**Věc: Metropolitní plán - připomínky**

Věc: **Návrh Územního plánu hl. m. Prahy (Metropolitního plánu)**  
**Připomínky Městské části Praha-Čakovice**

## Připomínky k návrhu Metropolitního plánu 2022

## CA/6 - P+R parkoviště u železniční zastávky Praha-Třeboradice

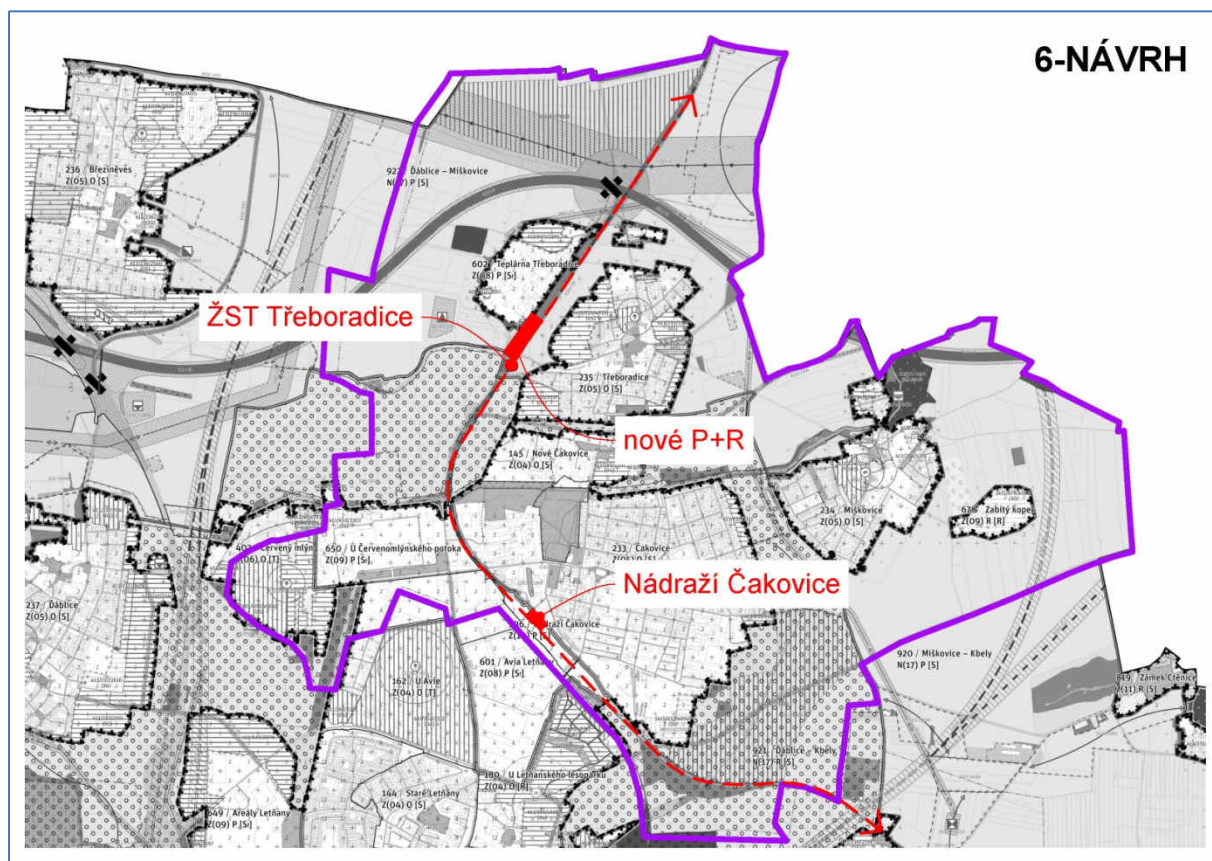
<b>Číslo připomínky</b>	CA/6
<b>Název připomínky</b>	P+R parkoviště u železniční zastávky Praha-Třeboradice
<b>Druh připomínky</b>	Zásadní připomínka
<b>Označení dotčené lokality</b>	922 / Ďáblice - Miškovice
<b>Podstata připomínky</b>	Požadavek na vytvoření plochy pro P+R parkoviště u nové železniční zastávky Praha-Třeboradice
<b>Text a zdůvodnění připomínky</b>	
<p><b>Městská část Praha-Čakovice požaduje doplnit plochu pro vznik P+R parkoviště o minimální kapacitě 500 míst u navrhované železniční zastávky Praha-Třeboradice v lokalitě 922 / Ďáblice - Miškovice. Městská část Praha-Čakovice dále požaduje, aby toto parkoviště bylo zařazeno do Metropolitního plánu jako veřejně prospěšná stavba.</b></p> <p>Tento návrh vychází ze skutečnosti, že po přilehlé komunikaci Za Tratí je vedena tranzitní doprava ze Středočeského kraje. Zároveň je připravována revitalizace železniční trati č. 070 (ze strany Správy železniční dopravní cesty), která v daném úseku předpokládá dvojkolejnou elektrifikovanou trať s častější intervalovou dopravou. Projektovaný interval osobních vlaků je ve všední dny 30 minut. Podpůrným argumentem je skutečnost, že toto P+R parkoviště by bylo pro cestující nejbližší tranzitnímu směru při cestě individuální automobilovou dopravou. V okolních obcích Středočeského kraje se železniční trať č. 070 nachází mimo hlavní tranzitní silniční komunikace, a tedy výstavba P+R parkovišť v místě zasávek v těchto obcích bude vždy pro cestující využívající individuální dopravu méně výhodná. Navrhované P+R parkoviště se bude nacházet mimo rezidenční zóny a bude tak mít minimální negativní vliv na obyvatele.</p>

Uvažovaná kapacita 500 stání je naddimenzovaná a neopodstatněná ve srovnání s jinými atraktivnějšími vstupy do Prahy. A to i ve vztahu k frekvenci obsluhy zastávky vlakovými spoji, která v dlouhodobém výhledu počítá s intervalem 30 minut ve špičce (v budoucnu 15 minut při elektrifikaci a zdvoukolejnění). Obecně však platí, že umístění lokálního parkoviště u zastávky železnice je přípustné.

## CA/8 - Rezerva pro VRT - Miškovice - Kbely

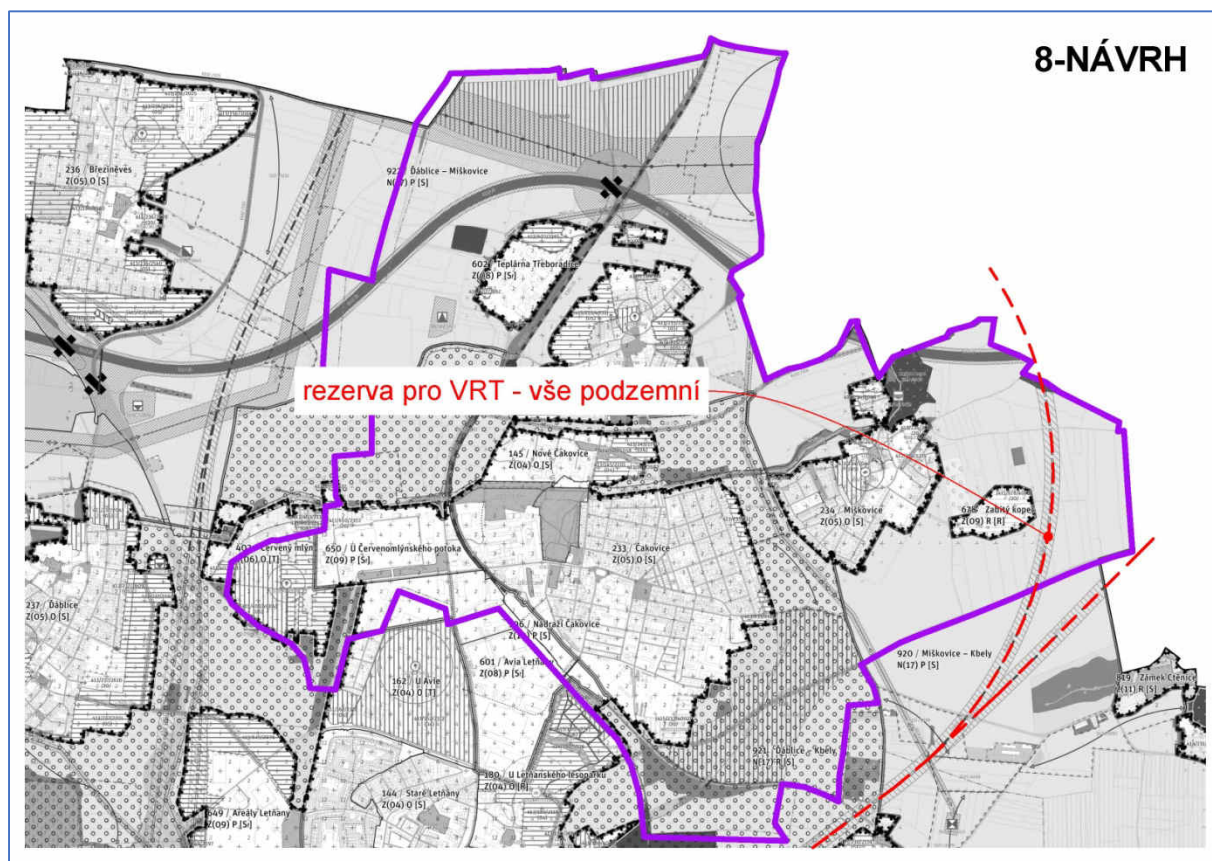
<b>Číslo připomínky</b>	CA/8
<b>Název připomínky</b>	Rezerva pro VRT - Miškovice - Kbely
<b>Druh připomínky</b>	Zásadní připomínka
<b>Označení dotčené lokality</b>	920 / Miškovice - Kbely
<b>Podstata připomínky</b>	Požadavek na větší rozsah zahloubení rezervy pro VRT
<b>Text a zdůvodnění připomínky</b>	
<p><b>Městská část Praha-Čakovice požaduje podzemní trasování (zatunelování) rezervy pro VRT v celé délce úseku na území městské části Praha-Čakovice (k.ú. Miškovice) v lokalitě 920 / Miškovice - Kbely.</b></p> <p>Uvedený požadavek vychází z nutnosti lepší ochrany obyvatel před hlukem. Území městské části Praha-Čakovice je rozvojovou lokalitou, kde je plánováno mnoho infrastrukturních staveb. Je proto žádoucí využít prostoru pro maximální možnou ochranu území před hlukem. Z tohoto důvodu městská část Praha-Čakovice požaduje, aby na celém svém území byly rezervy pro trasy VRT vedeny jako podzemní.</p>

Trasa VRT je na území lokality 921 navržena jako územní rezerva v tunelu, na území lokality 920 jako územní rezerva na povrchu ve volné krajině. Požadavek na vymezení územní rezervy pro celou trasu v tunelu na území městské části není odůvodněný. Rozsah tunelových úseků bude vymezen na základě podrobnější projektové dokumentace při překlápění koridorů územních rezerv do návrhu. Představuje minimální rozsah tunelů, takto s tím MČ souhlasí. Tunely jsou v koridoru územní rezervy vymezeny proto, aby neznemožnili využití koridoru v celé délce a šířce a aby bylo možné přibližně odhadnout budoucí rozvoj lokality.

### CA/10 - Změna vedení VVN z nadzemního na podzemní

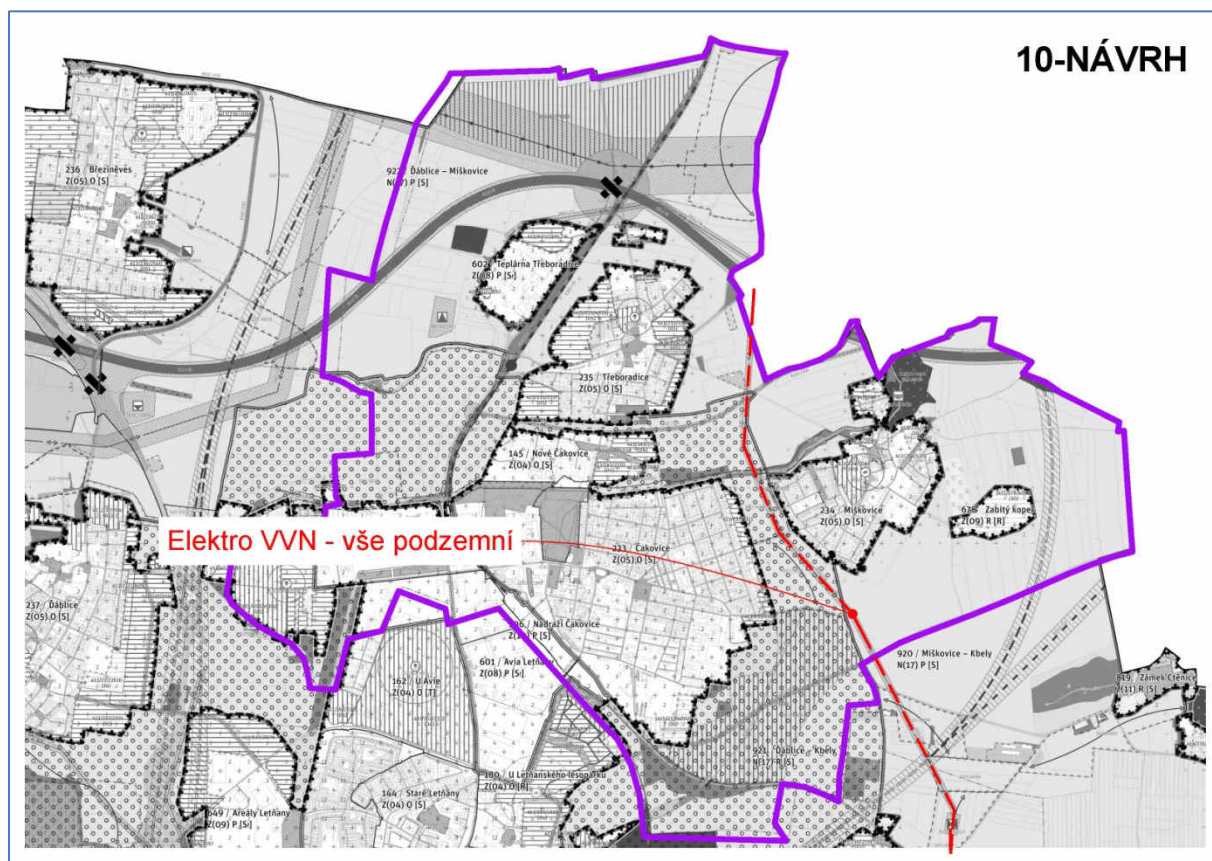
<b>Číslo připomínky</b>	CA/10
<b>Název připomínky</b>	Změna vedení VVN z nadzemního na podzemní
<b>Druh připomínky</b>	Zásadní připomínka
<b>Označení dotčené lokality</b>	920 / Miškovice - Kbely 921 / Ďáblice - Kbely 922 / Ďáblice - Miškovice
<b>Podstata připomínky</b>	Požadavek na podzemní vedení elektrické sítě (VVN)
<b>Text a zdůvodnění připomínky</b>	
<p>Městská část Praha-Čakovice požaduje, aby namísto stávajícího návrhu v Metropolitního plánu, kdy je navrženo nadzemní elektrické vedení VVN (760/-/14) mezi k.ú. Třeboradice a k.ú. Kbely, bylo elektrické vedení VVN vymezeno jakožto podzemní kabelové vedení, a to v celé trase vedení.</p> <p>Uvedený požadavek vychází ze snahy co největší ochrany vzhledu stávající krajiny. Velká část trasy VVN ze směru Třeboradice do severovýchodní části Prahy je vedena jako podzemní síť. S ohledem na rekreační účel dotčené oblasti je nežádoucí, aby ve volné krajině bylo navrženo nadzemní elektrické vedení.</p>

Ve volné krajině se standardně vedení VVN v podzemní trase neukládá. Jednalo by se o velmi nákladné řešení, které by si navíc vyžádalo některé technické podmínky (např. zajištění přístupu), díky nimž by nebylo k životnímu prostředí příliš šetrné.

## CA/11 - Odstranění plochy pro recyklaci odpadu

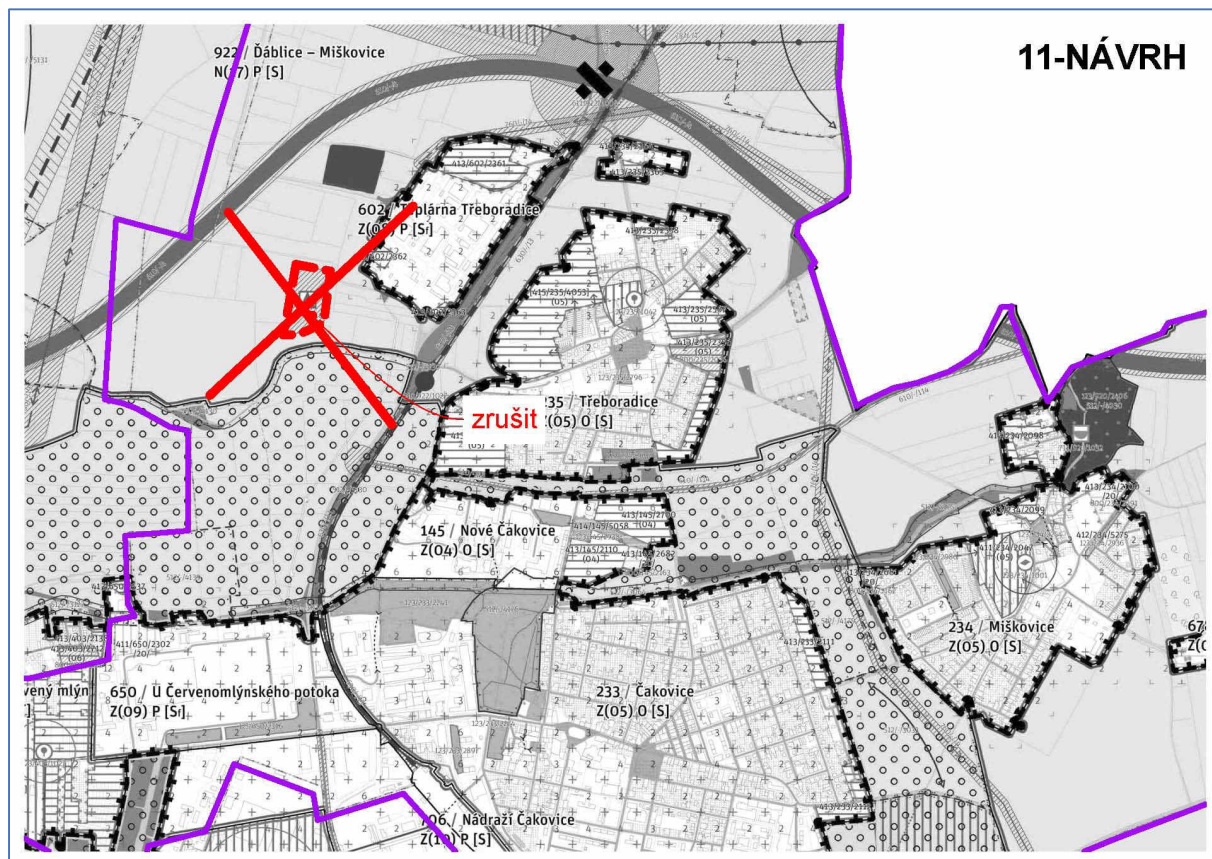
<b>Číslo připomínky</b>	CA/11
<b>Název připomínky</b>	Odstranění plochy pro recyklaci odpadu
<b>Druh připomínky</b>	Zásadní připomínka
<b>Označení dotčené lokality</b>	922 / Ďáblice - Miškovice
<b>Podstata připomínky</b>	Požadavek na vypuštění plochy na recyklaci odpadu z návrhu MP
<b>Text a zdůvodnění připomínky</b>	
<p><b>Městská část Praha-Čakovice požaduje, aby z návrhu Metropolitního plánu byla odstraněna plocha pro recyklaci odpadu (VPS 910-790/922/1011) v lokalitě 922 / Ďáblice - Miškovice.</b></p> <p>Městská část Praha-Čakovice ve spolupráci s hlavním městem Prahou pracuje na odstranění ploch určených pro recyklaci odpadu nacházející se v současném plánu jižně od areálu třebovadické teplárny. Ve stejném duchu se vyjádřilo v minulosti i Zastupitelstvo hl. m. Prahy, které v této věci přijalo usnesení, které podporuje úsilí městské části Praha-Čakovice. Důvodem snahy je maximální ochrana obyvatel před hlukovou a prachovou zátěží a dále před dalším nárůstem dopravy. V roce 2017 uvolnilo hlavní město Praha 55 mil. Kč na výkup pozemků pod stávajícími funkčními plochami. Je nežádoucí, aby nový Metropolitní plán tuto zcela zásadní snahu městské části Praha-Čakovice, podpořenou Zastupitelstvem hl. m. Prahy nezahrnul. Proto městská část Praha-Čakovice požaduje odstranění ploch pro recyklaci odpadu v této lokalitě v plném rozsahu.</p>

Požadavek městské části bude akceptován, návrh Metropolitního plánu bude upraven. Plocha pro recyklaci stavebních odpadů je v území žádoucí, její lokalizace v otevřené krajině bez odpovídajícího dopravního napojení však není vhodná. Vymezení plochy 790/922/1011 Sběrný dvůr Třeboradice bude tedy z návrhu odstraněno.

#### CA/12 - Zabránění rozvoje izolovaných ploch zastavěných území

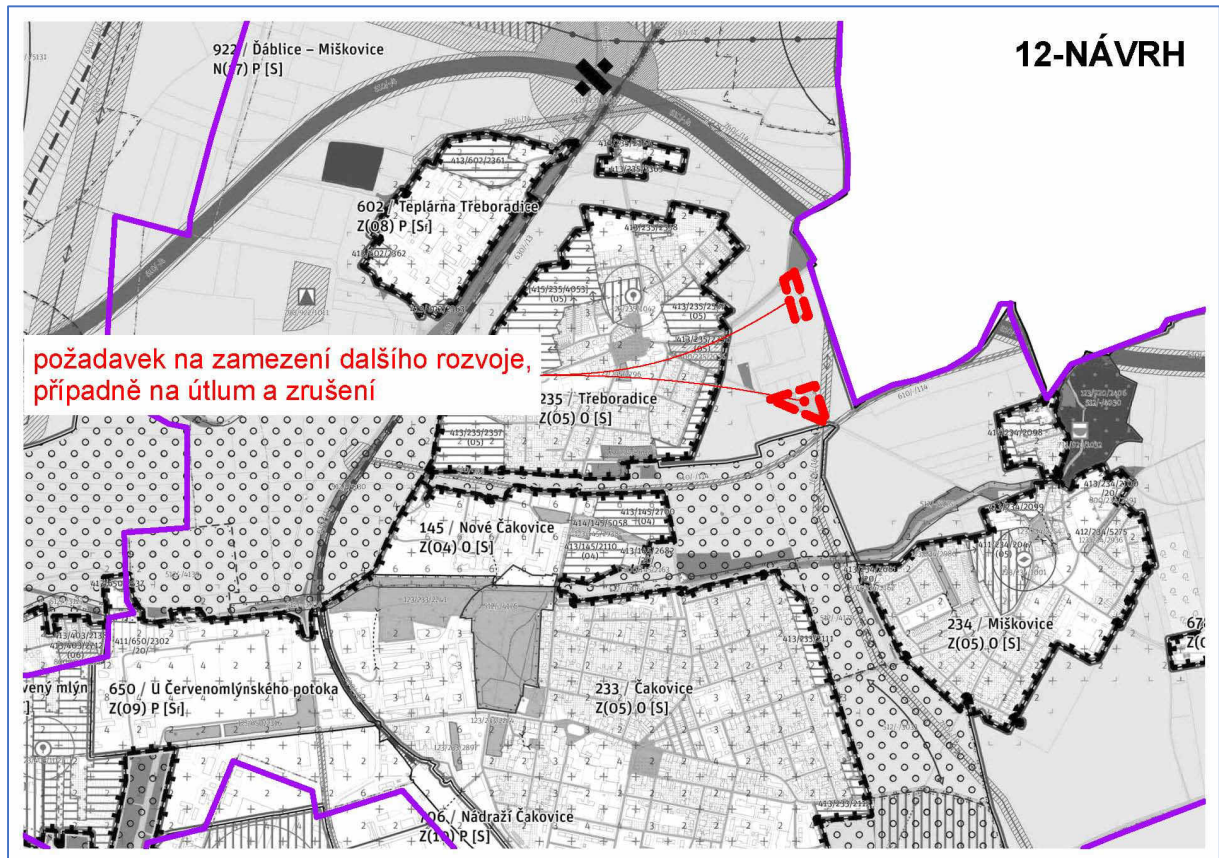
<b>Číslo připomínky</b>	CA/12
<b>Název připomínky</b>	Zabránění rozvoje izolovaných ploch zastavěných území
<b>Druh připomínky</b>	Zásadní připomínka
<b>Označení dotčené lokality</b>	922 / Ďáblice - Miškovice
<b>Podstata připomínky</b>	Požadavek na zabránění rozvoje izolovaných (ostrovních) ploch zastavěného území
<b>Text a zdůvodnění připomínky</b>	
<p><b>Městská část Praha-Čakovice požaduje, aby návrh Metropolitního plánu dále neumožnil další rozvoj nekonceptně vzniklých zastavěných ploch ve volné krajině a naopak znemožnil jakoukoliv další stavební činnost v těchto lokalitách.</b></p> <p>V minulosti vznikly na k.ú. Třeboradice dvě izolované (ostrovní lokality) dnes zastavěné území. Tyto lokality jsou z hlediska funkce a interakce zcela nekompatibilní se svým okolím. Není v zájmu dalšího rozvoje městské části, aby byla v těchto lokalitách jakkoliv umožněna jakákoliv další stavební činnost. Současný územní plán tato území definuje jako nezastavitelná. Záměrem městské části je tuto skutečnost zachovat v plné rozsahu. Jedná se o pozemky v lokalitě 922 / Ďáblice - Miškovice, konkrétně jde o pozemky parc. č. 470/1, 470/2, 472/1, 472/3, 473/4, 473/5, vše v k.ú. Třeboradice, obec Praha.</p>

Uvedené pozemky jsou součástí nezastavitelné lokality 922 / Ďáblice - Miškovice s produkčním využitím. V nezastavitelné produkční lokalitě lze umístit budovy a jiné stavby dle čl. 67 odst. 2 výrokové části Metropolitního plánu (dále jen "MPP"). Zároveň jsou však pozemky součástí ploch otevřené krajiny dle článku 112.

## CA/13 - Rozvoj (rozšíření) lokality 234 / Miškovice

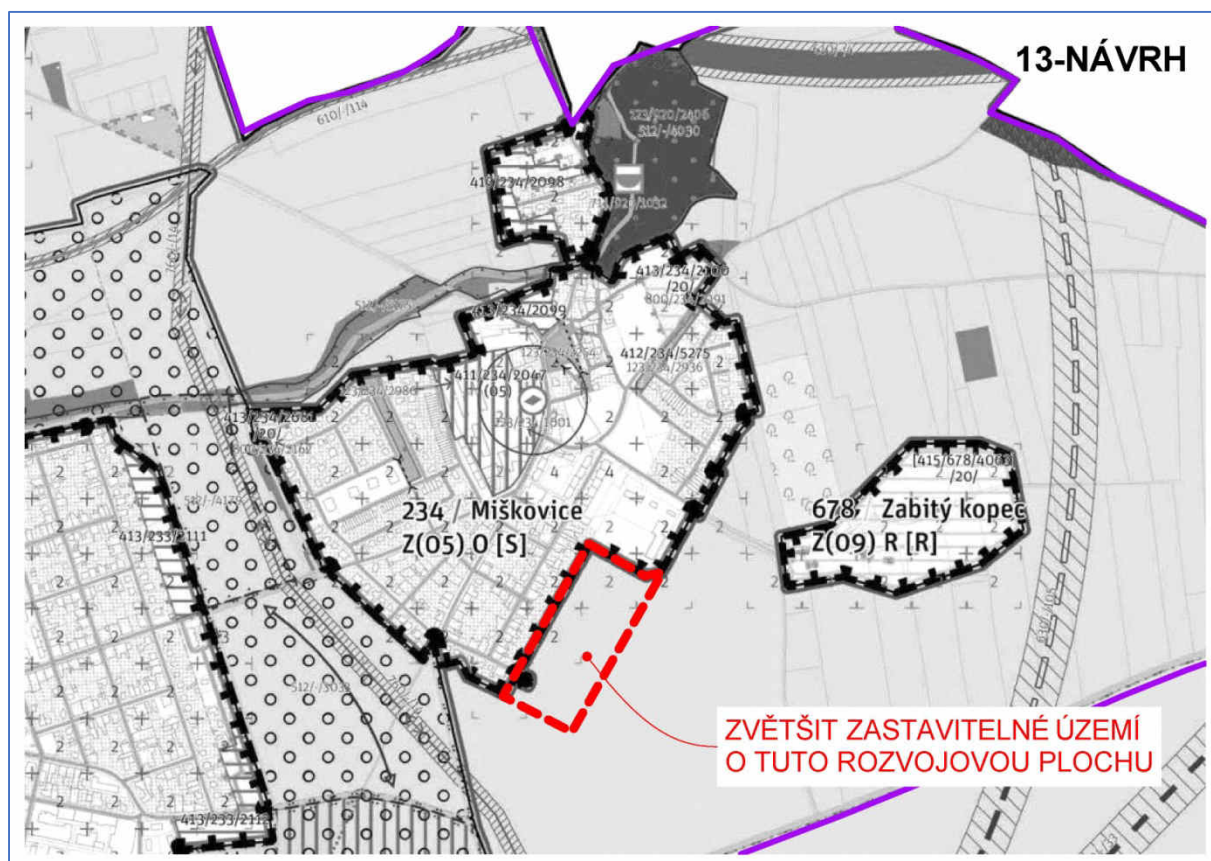
<b>Číslo připomínky</b>	CA/13
<b>Název připomínky</b>	Rozvoj (rozšíření) lokality 234 / Miškovice
<b>Druh připomínky</b>	Zásadní připomínka
<b>Označení dotčené lokality</b>	234 / Miškovice 920 / Miškovice - Kbely
<b>Podstata připomínky</b>	Požadavek na rozšíření zastavitelné plochy
<b>Text a zdůvodnění připomínky</b>	
<p><b>Městská část Praha-Čakovice požaduje, aby do návrhu Metropolitního plánu byla zařazena dodatečná zastavitelná plocha pro výstavbu rodinných domů a to rozšířením zastavitelné plochy 234 / Miškovice směrem do území lokality 920 / Miškovice - Kbely.</b></p> <p>Městská část Praha-Čakovice chce nabídnout svým občanům možnost rozvoje rodinného bydlení a to výhradně formou rodinných domů, přednostně solitérního charakteru. Vzhledem k tomu, že v městské části Praha-Čakovice je v současné době k dispozici v tržním prostředí absolutní nedostatek ploch pro vznik nového rodinného bydlení, jakož i rodinných domů ke koupi, je zájmem městské části Praha-Čakovice rozšířit plochy pro rodinné bydlení. V k.ú. Miškovice proto městská část Praha-Čakovice navrhuje rozšířit plochy pro rodinné bydlení v rozsahu, který byl dán v platném územním plánu z roku 1999 ve formě předpokládaného rozvoje (původní předpoklad po roce 2010 změna na zastavitelné území). V uvedených lokalitách by platilo výškové omezení na max. 2 patra.</p>

Zásadní připomínce bude vyhověno. Hranice zastavitelného území bude upravena v souladu s požadavkem městské části, tj. v ploše OP/OB-B vymezené platným ÚP SÚ HMP (zákres G\_tema 6\_rozvoje\_MC). Jedná se o racionální rozvoj Miškovice s rozumným rozsahem vzhledem k volným plochám a v porovnání s blízkými obcemi ve Středočeském kraji. Zastavitelnou plochu předvídal i platný územní plán a vymezoval ji jako rezervu. Touto plochou by byl rozvoj Miškovice pro blízkou budoucnost ukončen a byla by stanovena jasná a čitelná hranice otevřené krajiny, což je ve veřejném zájmu vyšším než zájem na ochranu zemědělské půdy - zabrání to nahodilé fragmentaci krajiny a účelovému vymezování mnoha nespojitých ploch rozestých po krajině. Bude vymezena nová rozvojová plocha s obytným využitím (zákres G\_tema 6\_rozvoje\_MC), současně dojde k úpravě hranic lokalit (zákres G\_tema 5\_lokality\_MC).

## CA/14 - Rozvoj (rozšíření) lokality 233 / Čakovice

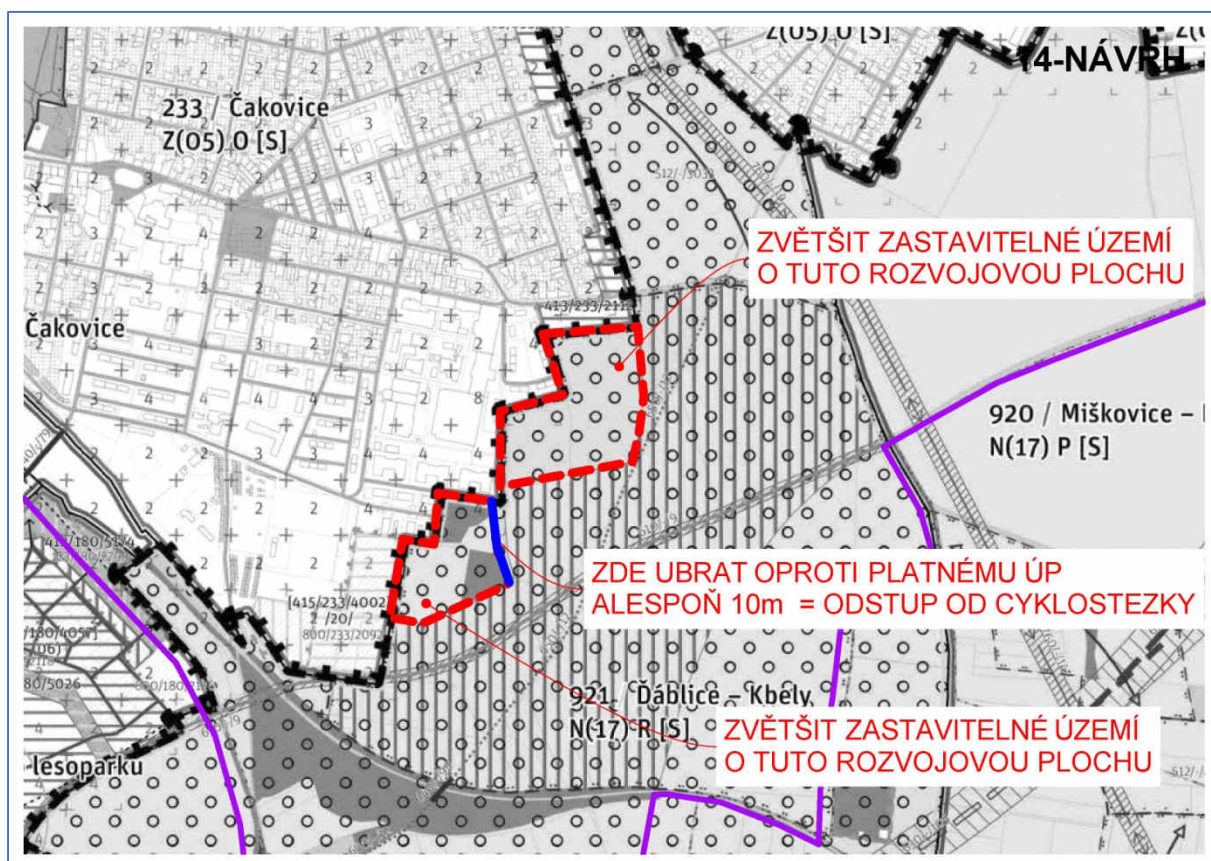
<b>Číslo připomínky</b>	CA/14
<b>Název připomínky</b>	Rozvoj (rozšíření) lokality 233 / Čakovice
<b>Druh připomínky</b>	Zásadní připomínka
<b>Označení dotčené lokality</b>	233 / Čakovice 921 / Ďáblice - Kbely
<b>Podstata připomínky</b>	Požadavek na rozšíření zastavitelné plochy
<b>Text a zdůvodnění připomínky</b>	
<p><b>Městská část Praha-Čakovice požaduje, aby do návrhu Metropolitního plánu byla zařazena dodatečná zastavitelná plocha pro výstavbu rodinných domů a to rozšířením zastavitelné plochy 233 / Čakovice směrem do území lokality 921 / Ďáblice - Kbely.</b></p> <p>Městská část Praha-Čakovice chce nabídnout svým občanům možnost rozvoje rodinného bydlení a to výhradně formou rodinných domů, přednostně solitérního charakteru. Vzhledem k tomu, že v městské části Praha-Čakovice je v současné době k dispozici v tržním prostředí absolutní nedostatek ploch pro vznik nového rodinného bydlení, jakož i rodinných domů ke koupi, je zájmem městské části Praha-Čakovice rozšířit plochy pro rodinné bydlení. V k.ú. Čakovice proto městská část Praha-Čakovice navrhuje rozšířit plochy pro rodinné bydlení v rozsahu, který byl dán v platném územním plánu z roku 1999 ve formě předpokládaného rozvoje (původní předpoklad po roce 2010 změna na zastavitelné území). V uvedených lokalitách by platilo výškové omezení na max. 2 patra plus 1 ustupující podlaží (2+).</p>

Jedná se o racionální rozvoj Čakovic s rozumným rozsahem vzhledem k volným plochám a v porovnání s blízkými obcemi ve Středočeském kraji. Zastavitelnou plochu předvídal i platný územní plán a vymezoval ji jako rezervu. Touto plochou by byl rozvoj Čakovic pro blízkou budoucnost ukončen a byla by stanovena jasná a čitelná hranice otevřené krajiny, což je ve veřejném zájmu vyšším než zájem na ochranu zemědělské půdy - zabrání to nahodilé fragmentaci krajiny a účelovému vymezování mnoha nespojitých ploch rozestých po krajině. S tímto rozvojem počítají i krajinné úpravy v okolí, městská část se dlouhodobě podílí na vybudování lesoparku sloužícího k rekreaci místních obyvatel, který hranici respektuje. V návrhu Metropolitního plánu bude vymezena rozvojová plocha s obytným využitím zhruba respektující plochy rezerv z platného územního plánu, viz zakres G\_tema 6\_rozvoje\_MC. Dále dojde k úpravě hranic lokalit dle zakresu G\_tema 5\_lokality\_MC.
